## 招商三亚深海装备产业园（二期）规划调整

2025.10

# 指标调整对比说明

### 平面调整对比说明（6#楼增加夹层）

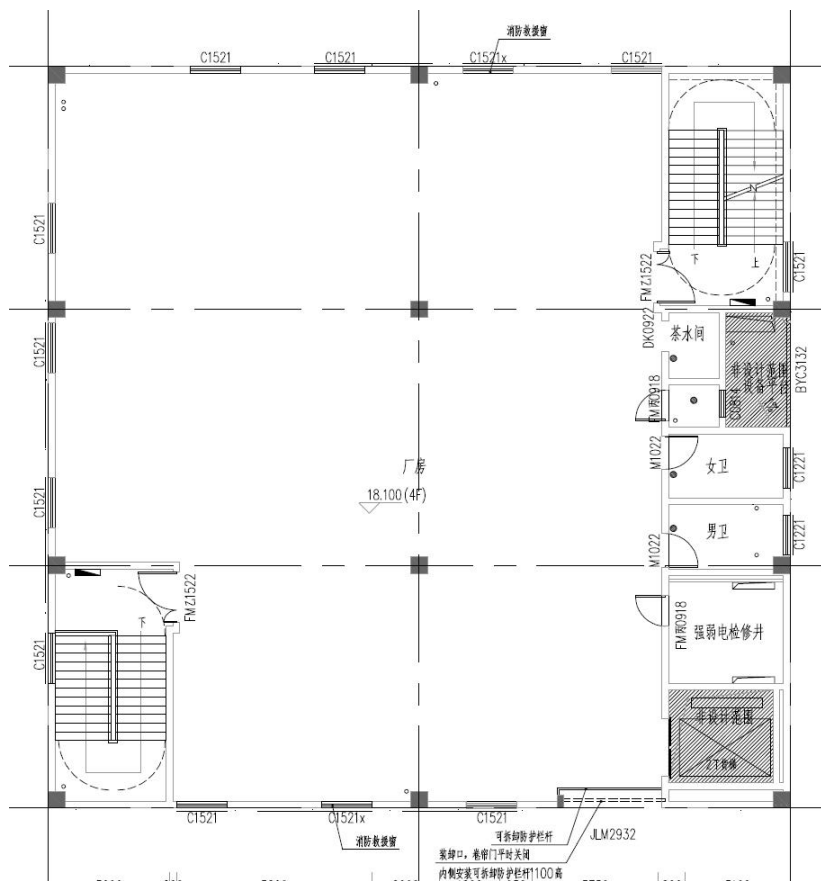
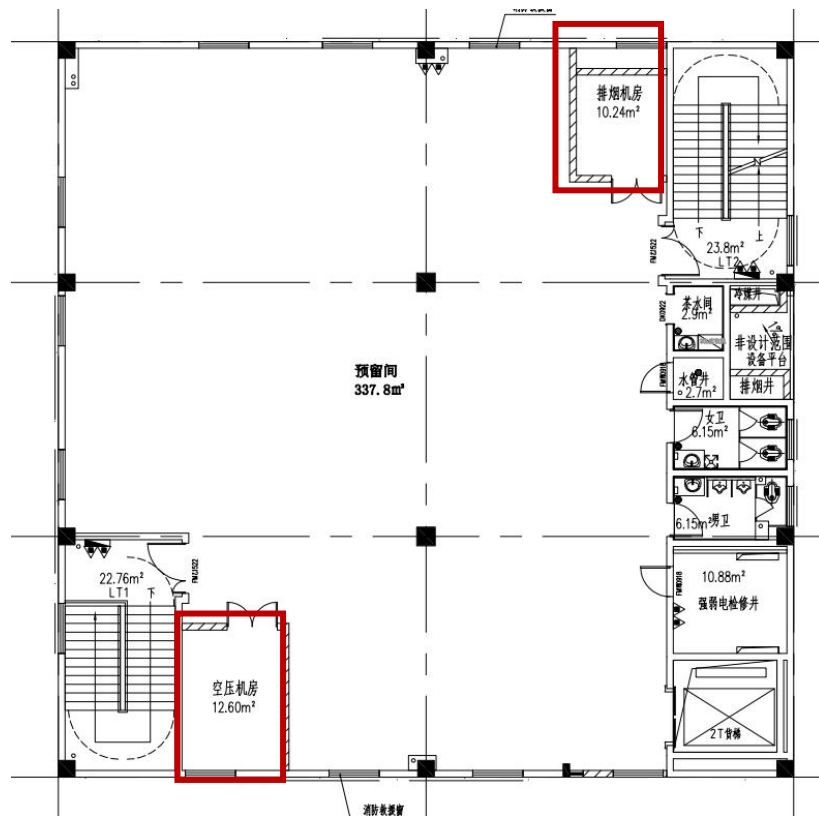
根据实际生产需要，将标准厂房空间改造为可扩大生产的预留车间区域。

# 调整对比说明（6#楼西、北立面调整）

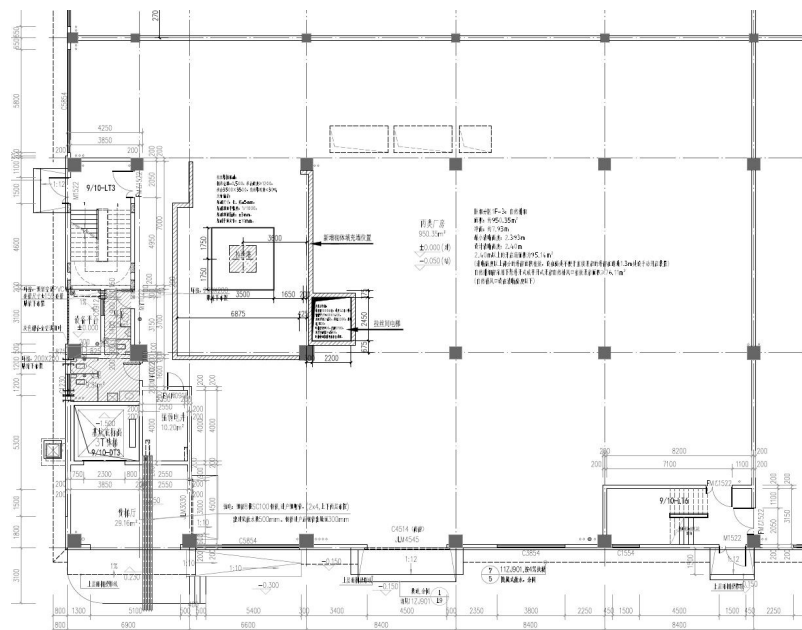
增加部分窗户，部分窗户增加排风百叶

# 平面调整对比说明（9#-B1楼增加夹层）

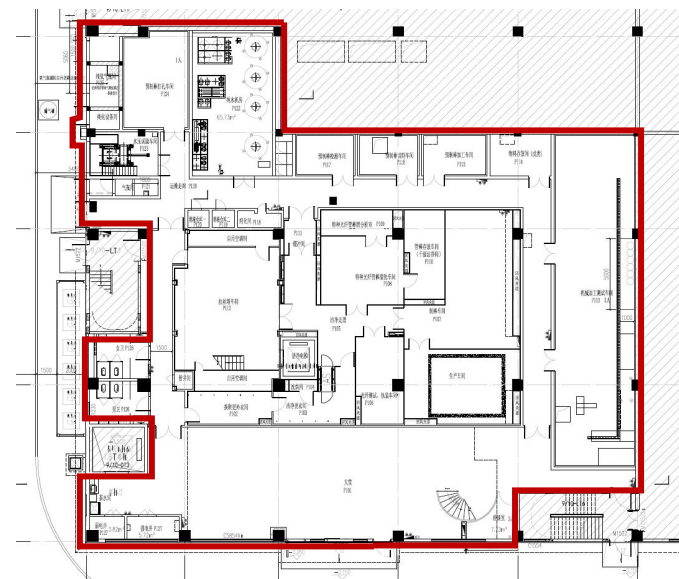
原综合性厂房空间增加墙体隔断满足功能使用

### 平面调整对比说明（9#-B1楼增加夹层）

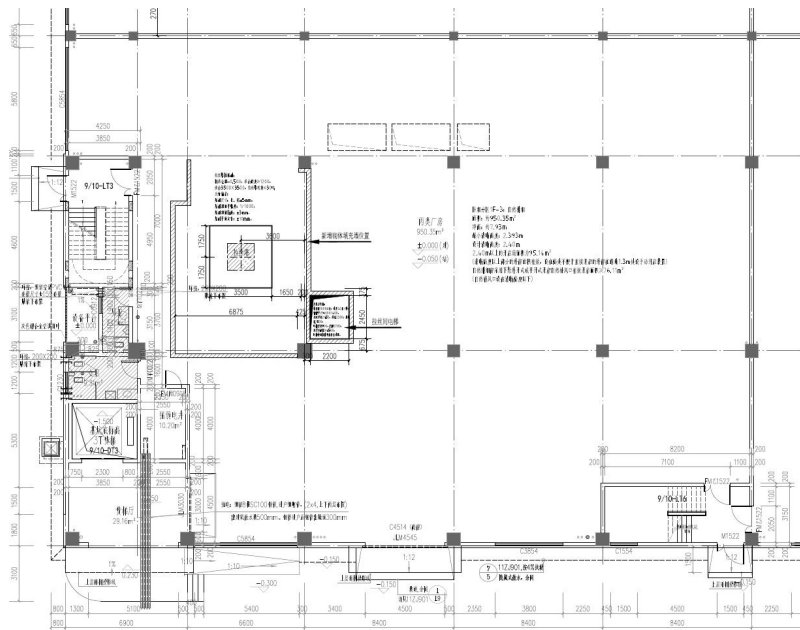
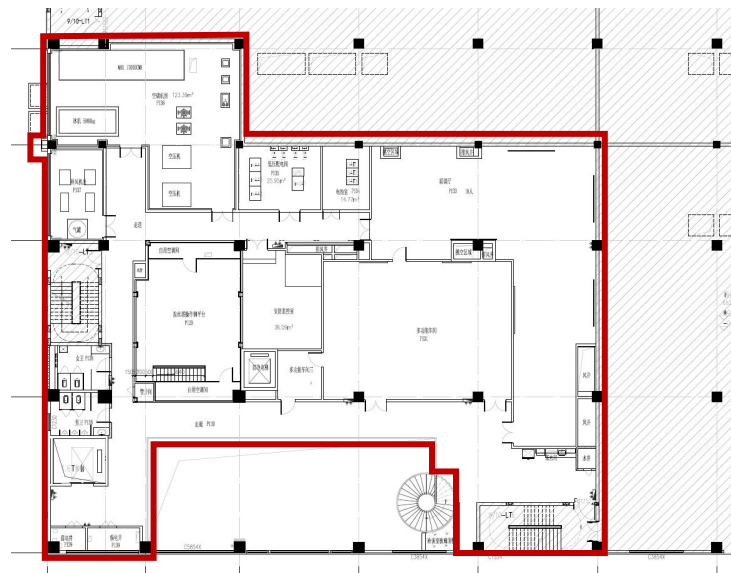
调整增加带有墙体隔断夹层，新增夹层面积1064.64m<sup>2</sup>

# 平面调整对比说明（9#-B1楼增加夹层）

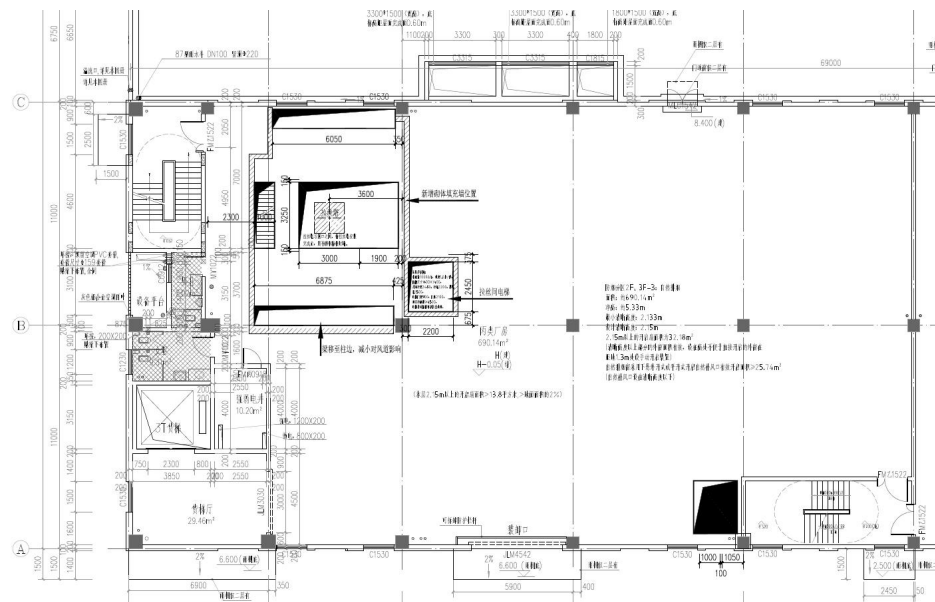
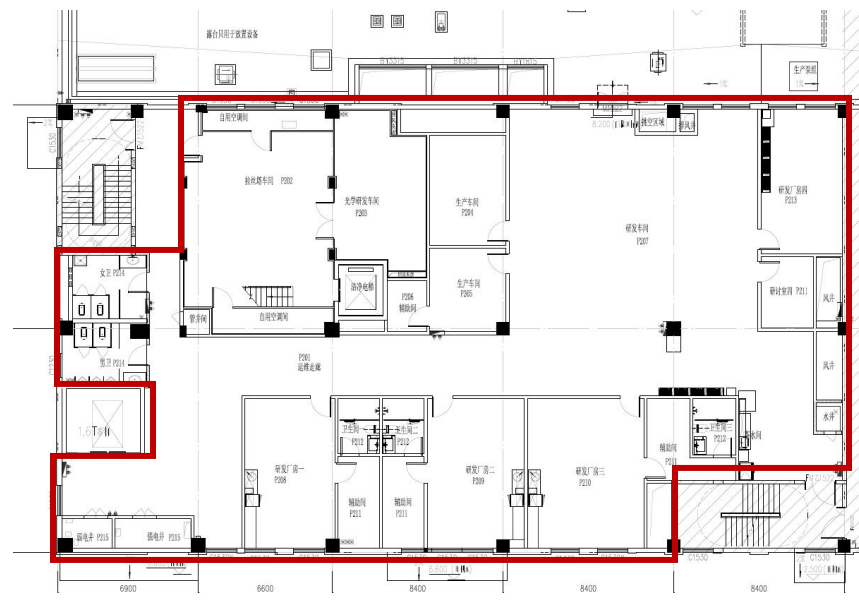
原综合性厂房空间增加墙体隔断满足功能使用

### 平面调整对比说明（9#-B1楼增加夹层）

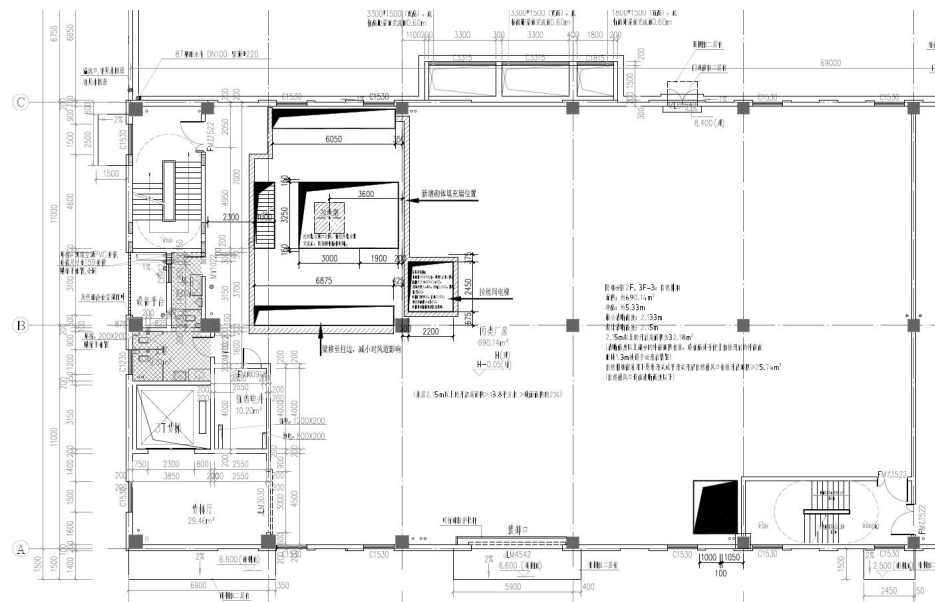
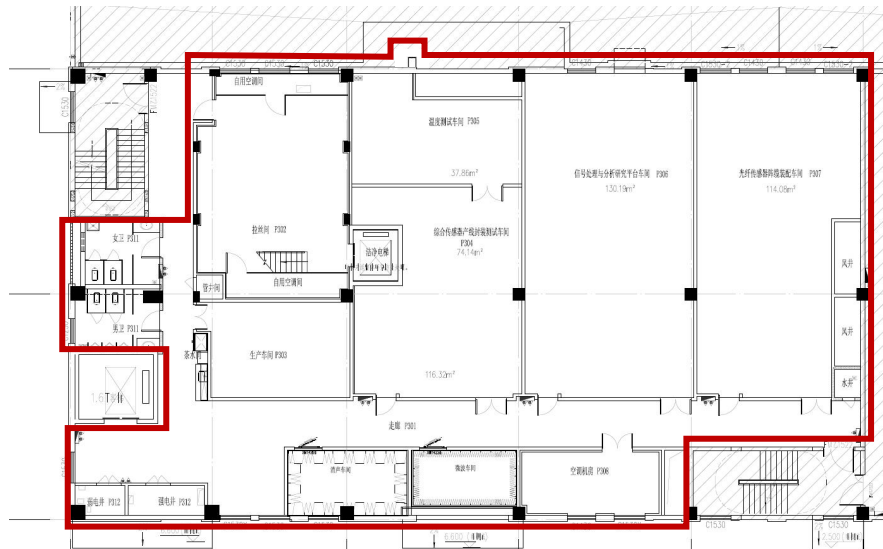
原综合性厂房空间增加墙体隔断满足功能使用

# 平面调整对比说明（9#-B1楼增加夹层）

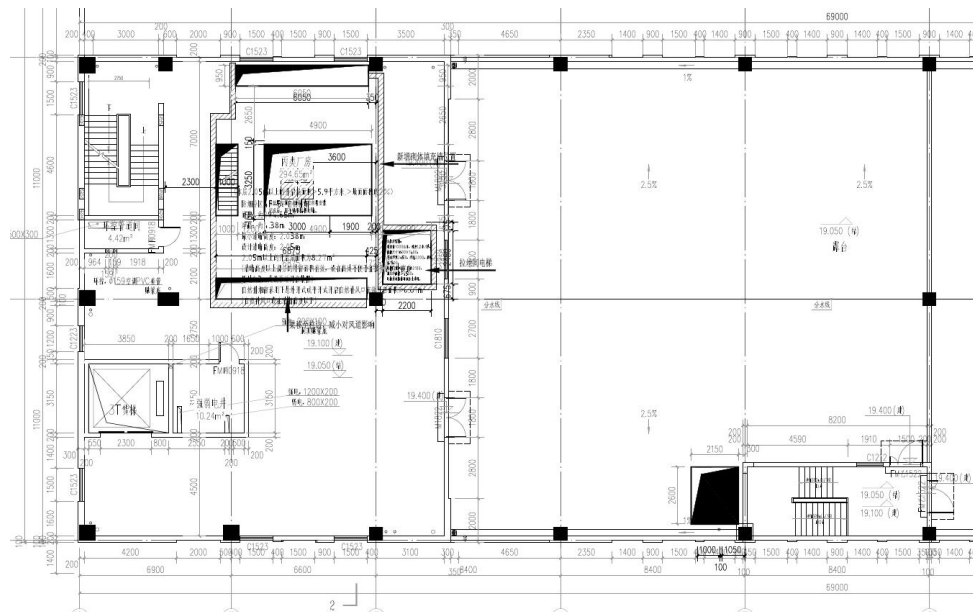
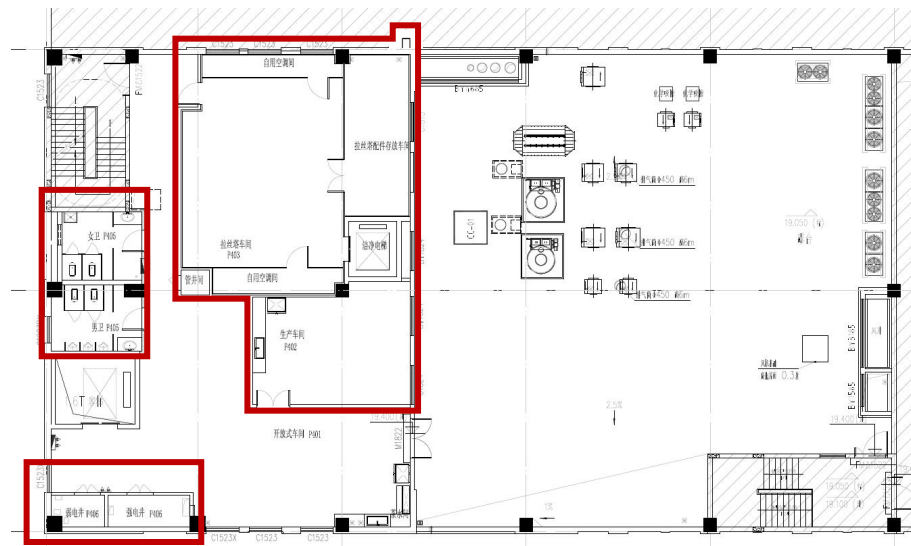
原综合性厂房空间增加墙体隔断满足功能使用

# 平面调整对比说明（9#-B1楼增加夹层）

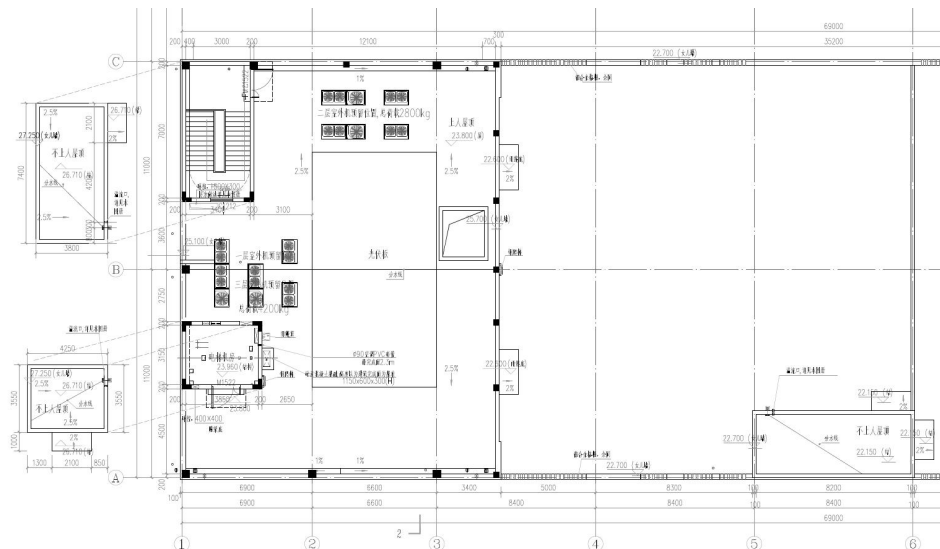
将9#局部区域屋顶光伏区域调整为设备用房区域

“本项目属3类声环境功能区，屋顶主要为排风机及空调设备，噪声排放满足《社会生活环境噪声排放标准》（GB 22337-2008）中相关规定。”
